GATTO, V.LO

0795

Descrizione prestazionale dell'intervento

Caditoia inadeguata

Foto del rilievo

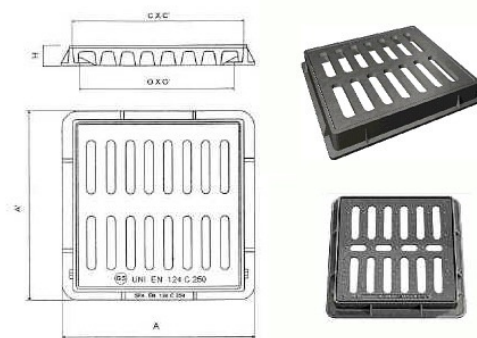
Criticità

Sostituzione della caditoia con nuovo manufatto che verrà incassato e reso perfettamente complanare al pavimento. La caditoia non dovrà presentare fessure tali da costituire ostacolo o pericolo rispetto a ruote, tacchi o bastoni. I vuoti non potranno essere attraversati da sfere di diametro superiore ai 20 mm (preferibilmente non superiore a 15 mm); eventuali fessure parallele dovranno essere poste in senso ortogonale alla principale direzione di marcia.

Occorre fare una buona rasatura della finitura superficiale per evitare di creare altre criticità sulla pavimentazione per le persone con difficoltà motorie.

Materiale suggerito: **Ghisa**
